核能三廠一號機第十四次大修 (EOC-14) 視察報告

行政院原子能委員會

中華民國九十二年八月

LPPT測試方式及設備示意圖

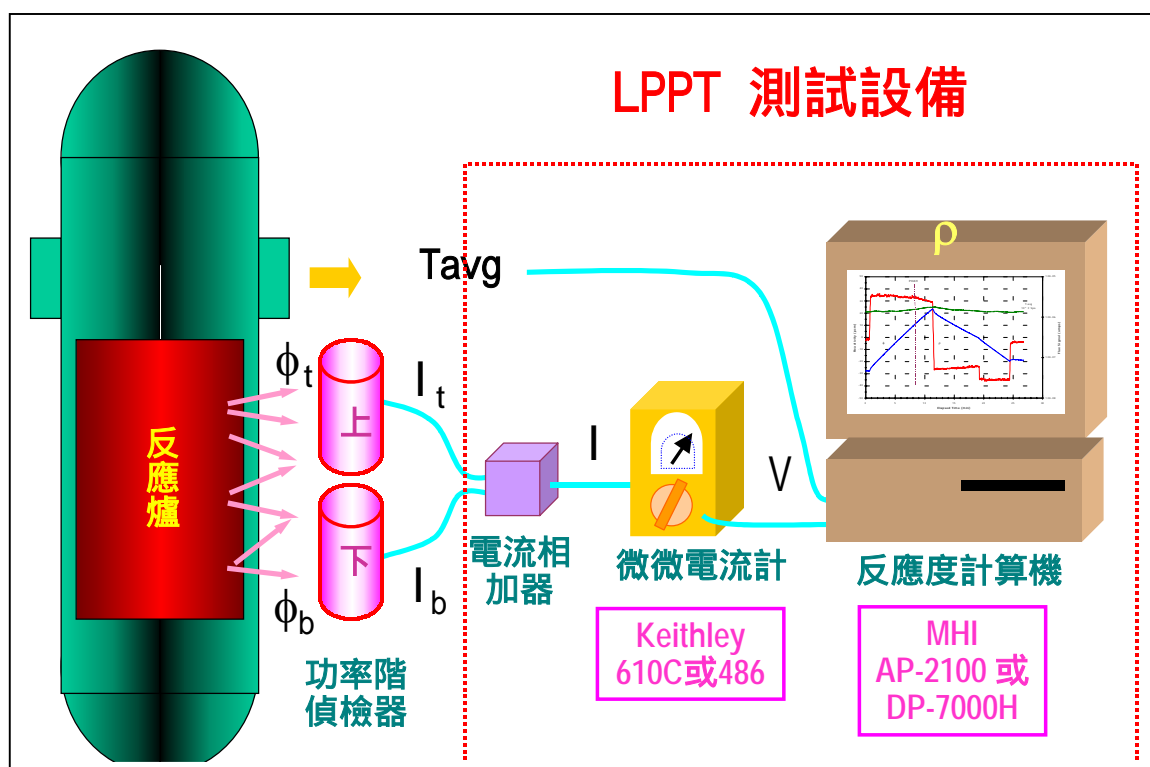
NDR 設計值之差異，最強棒組(控制棒組 B)之誤差為 0.66%，符合小於 10% 審查標準及 15% 接受標準的要求，至於其他控制棒組中，以停機棒組 A 本領測量值與設計值相差 4.61% 為最大，但仍小於 10% 審查標準及 15% 接受標準的要求，唯本次測量其他控制棒組的過程中，因為一次側冷卻水系統(RCS)與調壓槽(PZR)間之硼酸濃度差超過程序書要求之 50 ppm，曾使得測量工作一度暫停(約 90 分鐘)，直到兩者間之硼酸濃度差低於 50 ppm 後，才恢復測試，本次現場查證發現核技及運轉人員有依照程序書規定暫停工作，不過也顯示本測試執行時，硼酸濃度的控制仍有改善的空間。

本次 LPPT 測量完成之後，時間約在 6 月 6 日 15:00，但核三廠卻緊接著在 18:00 即提出併聯申請，短短三個小時內，核技人員需完成測試資料整理，品質人員需完成查核，台電總處則需完成查證及送會審查等工作，作業時間較原先規劃之 12 小時縮短許多，在文件品質的控制上較易有誤失。以本次紀錄為例，程序書 1092 附錄 10.4-1 之硼酸微分本領，即曾發生計算錯誤的情形，之後雖及時更正，但卻也顯示核技人員在時間緊迫的情況，較易發生失誤。

- 1.執行LPPT期間之硼酸濃度控制仍有改善空間，且核技人員填寫程序書 1092中表格8.1時，若有一次側冷卻水系統(RCS)與調壓槽(PZR)之間濃度差大於50 ppm時，除了應停止測試，並應在表格中加以註明，以免被誤認為違反程序書之規定。
- 2.核三廠在執行完LPPT後，應謹慎執行資料整理及審查文件工作，避免因急於申請併聯而匆促行事。

一號機 EOC-14 大修預定排程與實際排程風險值（CDF）之比較圖

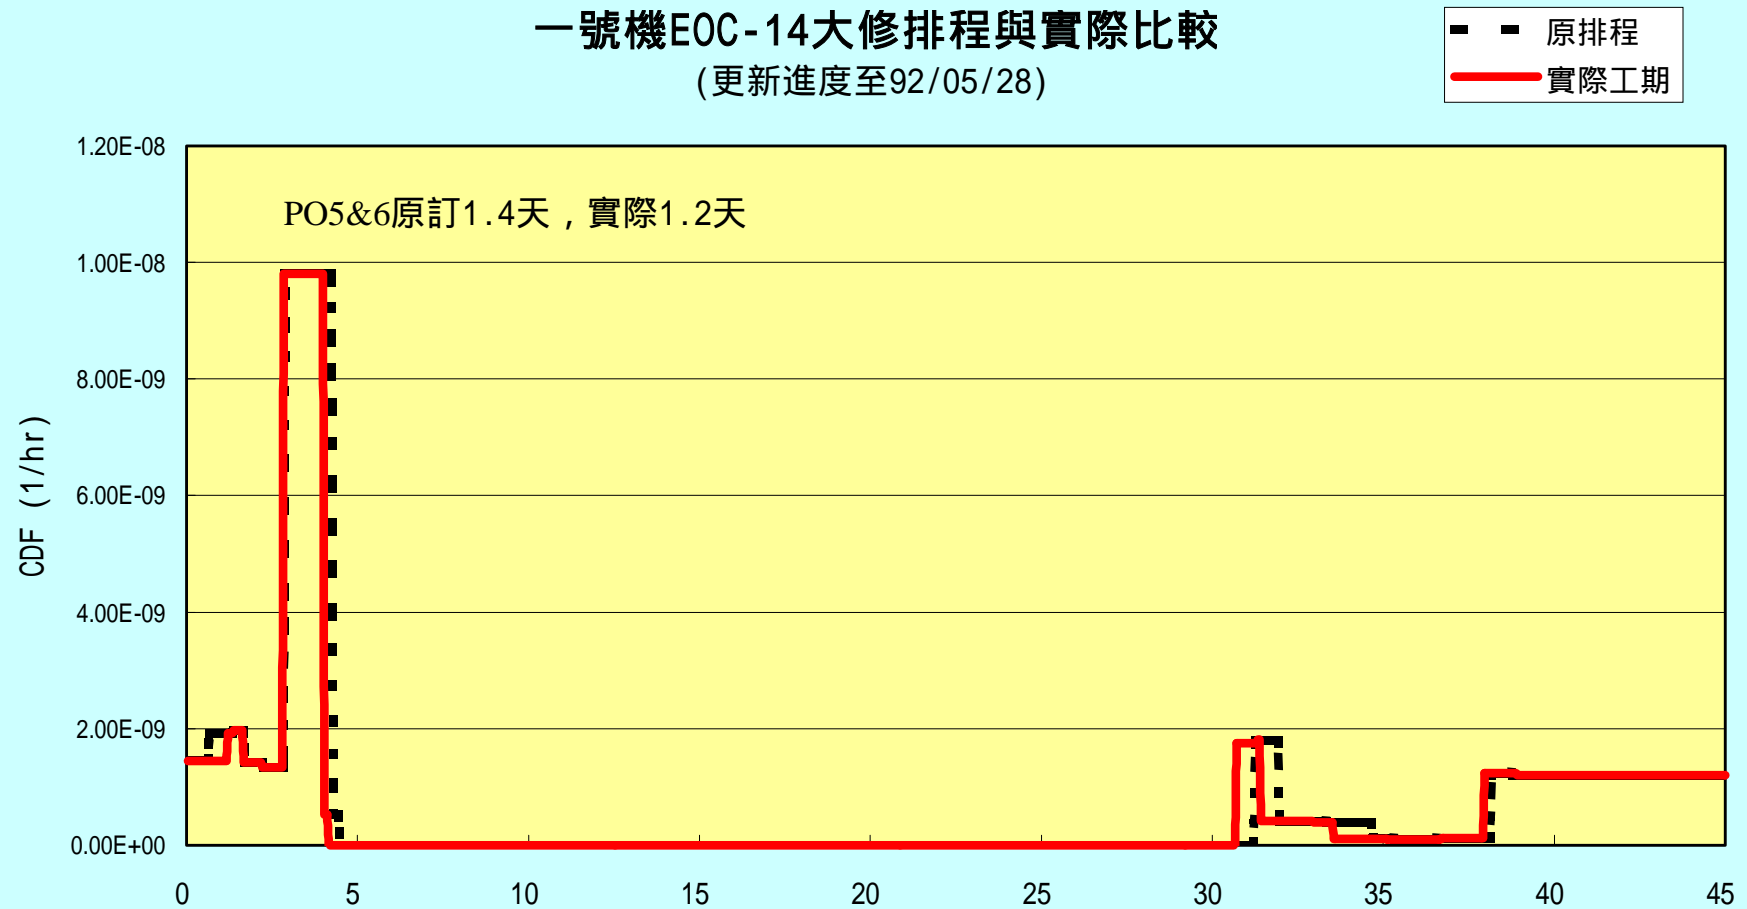
(9)壓水式反應器於更換燃料大修期間，停機後不久（約 2.5 天）需將水位降到熱端管路以下，方能執行如開爐蓋前之除氣、拆反應爐冷卻水泵軸封、換爐內核儀封台高壓封環為低壓封環等工作；燃料填換後，水位需再降到熱端管路以下，以便將前述已拆除之反應爐冷卻水泵軸封（於維護後）裝回，換爐內核儀封台低壓封環為高壓封環等工作；爐心填換前之降水位運轉期間是此次大修評估風險值最高之一段時間，因停機初期爐心核燃料衰變熱大，降水位運轉期間若產生喪失餘熱移除系統或外電事故，將可能威脅爐心安全，為防止此一現象發生，電廠已將安全相關之檢修作業安排於適當之時機作檢修（如緊要安全設施 A 串的維修，安排於冷停機以下才進行；餘熱移除系統至更換燃料池滿水後才掛卡檢修；反應爐冷卻水系統管閥待爐心核燃料全出後才進行維修），為避免意外狀況發生，對進行必要之檢修而產生相對高風險狀況時，則已事先擬妥因應之應變及防範措施，由此次整體大修排程風險評估得知，即使在相對高風險區段，整體的安全功能均能適當維持。

(10)電廠於大修過程均依大修計劃排程風險評估之撰寫及陳報準則執行相關規定之要求；大修期間涉及組態變動或排程變動均依規定於變更大修計畫執行前完成執行安全評估和安全管理準則，涉組態變

動有三項，分別是：(i) 新增 345-KV 外電停電作業（4/26 07:01 至 4/28 23：24）歷經 POS 4 至 POS 7，本項維修作業主要為進行 318 事件相關之改善案施工，因工期較長須儘早執行緊要匯流排與外電之關聯切離，而安全評估結果顯示機組之緊要安全功能均可以良好維持，且維修作業對 CDF 的影響極微 (ii) 新增 D/G-5 之測試（5/26 13：47 ~ 5/27 16：48）歷經 POS 11 至 POS 12，本項測試原規劃於燃料退出期間執行完畢，因散熱器起動動作不良問題，延後整個測試至 DG B 完成測試後才進行，測試期間假設 DG-5 不可用，其安全評估結果顯示機組之緊要安全功能均可以良好維持，且維修作業對爐心熔損機率（CDF）風險值的影響極微 (iii) 新增 RHR 熱交換器內部檢查作業（5/28 14:00~16:00；5/29 10:00~12:00）歷經 POS12~POS13，本新增作業因勞檢所委外進行檢查所致。實質作業將造成該串 RHR 移熱功能喪失，但不影響 RHR 低壓安全注水功能，因隔離熱交換器時可能需要停用該對應串 CCW，因此進行安全評估時保守假設該串 RHR 與 CCW 皆不可用，由於此時爐心衰變熱較低，且可用來補水至爐心的流徑很多，定量分析結果顯示 CDF 沒有顯著變化上述之安全評估結果顯示機組之緊要安全功能均可以適當維持，對爐心受損機率的影響極微。此次大修期間各運轉組態之定義及定量分析結果如下表所示，大修預定排程與實際排程爐心熔損機率（CDF）風險值比較如下圖，實際排程風險值與預估排程風險值相近，並未明顯增加，大修期間爐心受損機率最高值為 $9.71\text{E-}9/\text{hr}$ ，停機期間大修風險值在 $9.65\text{E-}11/\text{hr}$ 至 $9.71\text{E-}9/\text{hr}$ 。

- 1.電廠於大修過程均依大修計劃排程風險評估準則執行相關工作。
- 2.大修期間停機安全作業均依相關程序書之操作步驟執行。
